Réponses du Transporteur à la demande de renseignements n° 1 de la Régie

**DEMANDE DE RENSEIGNEMENTS CONFIDENTIELLE N° 1 DE LA RÉGIE RELATIVE À LA DEMANDE DU
TRANSPORTEUR RELATIVE AU REMPLACEMENT DE LA SECTION À 315 kV DU POSTE GUY**

**Figure R 8.1
Échéancier du Projet**

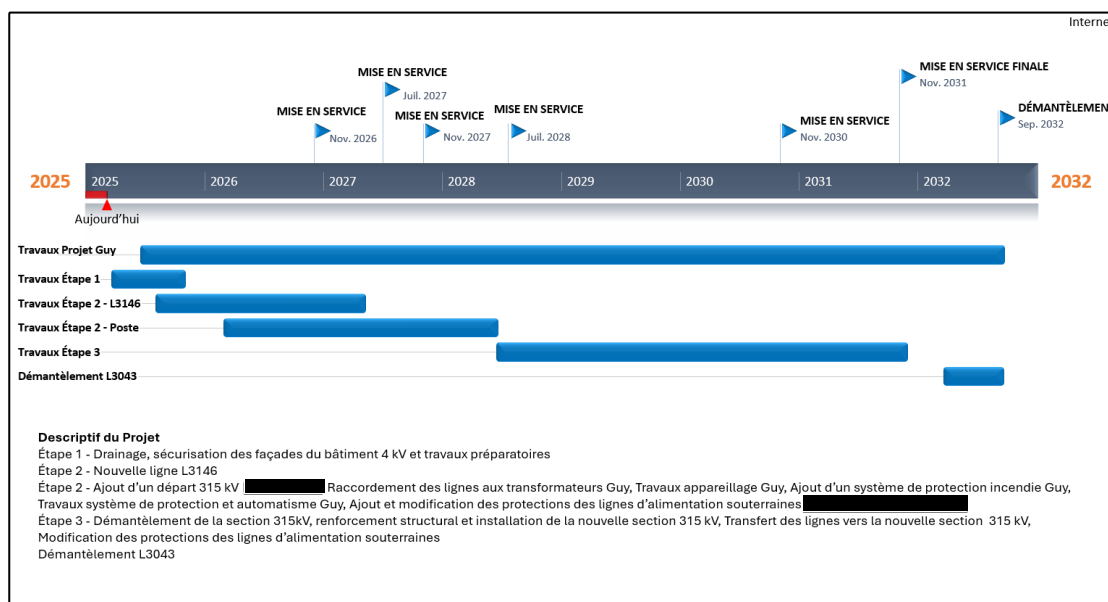
8.1 Veuillez déposer un calendrier de réalisation du Projet de niveau 2 qui illustre le séquençement des travaux, par étape, avec leurs dates de début et de fin.

- 1 **Le Transporteur présente l'échéancier du Projet illustrant le séquençement des**
- 2 **travaux par étape et leurs dates de début et de fin.**
